GEMEINDE UNTERMEITINGEN

BESCHLUSSVORLAGE

13. ÄNDERUNG DES FLÄCHENNUTZUNGSPLANS (SACHLICHE TEILFLÄCHENNUTZUNGSPLANÄNDERUNG WINDKRAFT)

- Behandlung der eingegangenen Stellungnahmen, die während der frühzeitigen Beteiligung der Träger öffentlicher Belange und der Öffentlichkeit vorgebracht wurden (§§ 3 Abs. 1 und 4 Abs. 1 BauGB)

Stellungnahme	Fachliche Würdigung / Abwägung
<p>Das Sondergebiet „Windkraft“ überschneidet sich mit einem Wiesenbrücker Kernlebensraum in Schwaben, der sich über mehrere Gemeindegebiete erstreckt.</p>  <p>Abb. 1 Projektgebiet Wertachtal, Ostallgäu (lila), Augsburg Land (rot)</p>

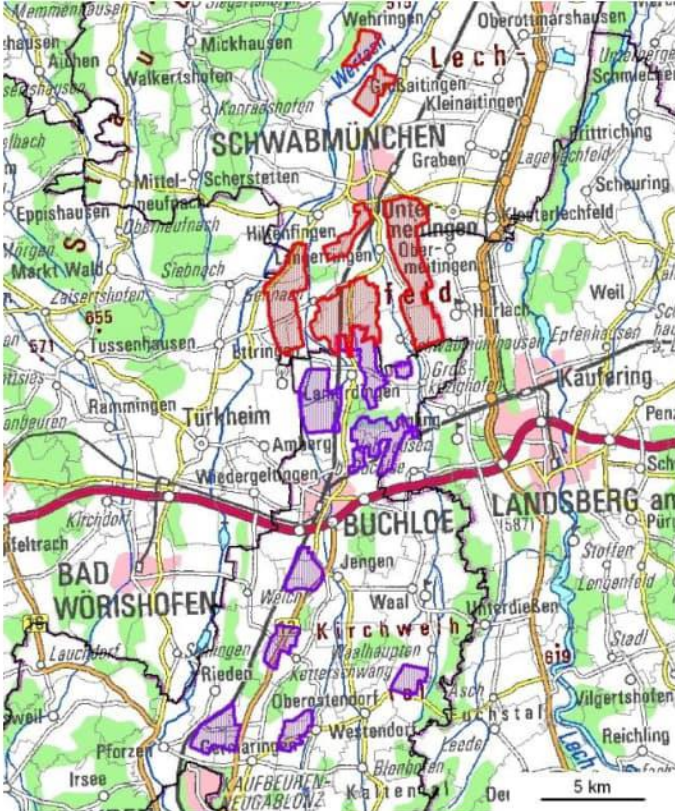
Stellungnahme	Fachliche Würdigung / Abwägung
<p>Für das Gebiet werden im Rahmen des Wiesenbrüter-Brutplatzmanagement der Regierung von Schwaben, jährlich die Brutplätze des Kiebitz dokumentiert. Lageplan der Fundpunkte von 2022:</p> <p>Untermeitingen ID 7830----</p>  <p>Da es sich um einen großflächigen zusammenhängenden Lebensraum handelt, ist im Zuge der Aufstellung des Flächennutzungsplanes eine fachgutachterliche Betrachtung mit nachvollziehbarer Einschätzung der Auswirkungen durch Windenergieanlagen auf den Lebensraum und die hier nachgewiesenen Feldbrüter vorzunehmen. Eine Verschiebung der Prüfung auf die Genehmigungsverfahren ist nicht ausreichend, da ohne genauere Prüfung nicht ausgeschlossen werden kann, dass der Bau von Windenergieanlagen innerhalb des Sondergebietes einen Teil des</p>	<p>Die Gemeinde bedankt sich für die Anregung und verweist darauf, dass die Darstellung einer Konzentrationsfläche nicht mit festgesetzten Einzelstandorten von Windenergieanlagen zu verwechseln ist. Der Flächennutzungsplan (stellt laut Gesetzesgrundlage und höchstrichterlicher Rechtsprechung die Grundzüge und Entwicklungsziele einer Gemeinde dar. Diese sind weder flächen-, noch parzellenscharf zu bewerten.</p> <p>Gem. § 2 Abs. 4 BauGB legt die Gemeinde fest, in welchem Umfang und Detaillierungsgrad die Ermittlung der Belange für die Abwägung erforderlich ist. Die Umweltprüfung bezieht sich auf das, was nach gegenwärtigem Wissensstand und allgemein</p>
